## LuK Service Info

# Part Nr. 228 0098 10 – 280/280MM TGU6

**New design / Neues Design  
/ Nouvelle conception / Nuevo  
diseño / Nuovo disegno**

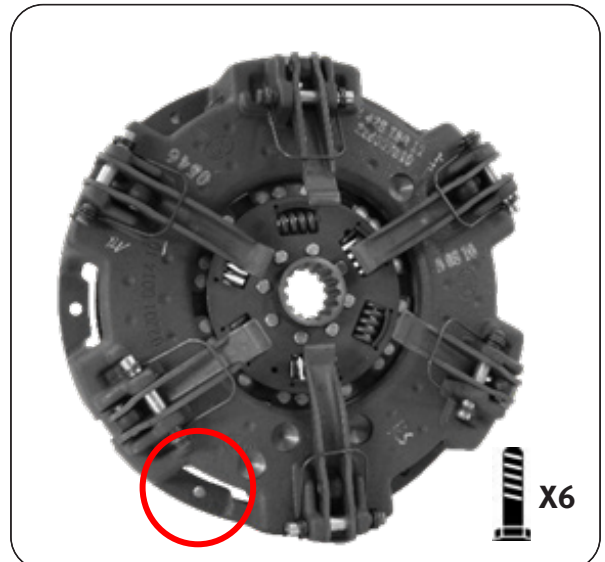
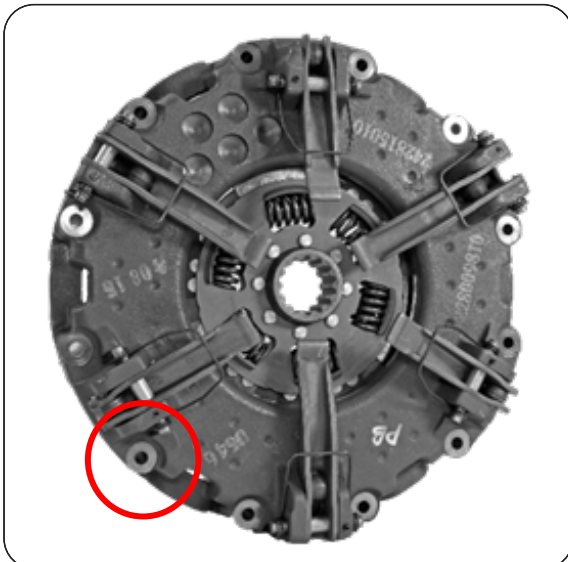
This new design utilises the latest clutch technology, using a vented housing for improved cooling and heat dispersal. Fully interchangeable with existing clutches with no modifications required to vehicle or flywheel. A new fixation bolt set 411 0164 11 6 x M8 x 1.25 x 50mm + Conical washer is supplied with new designs to accommodate the lower
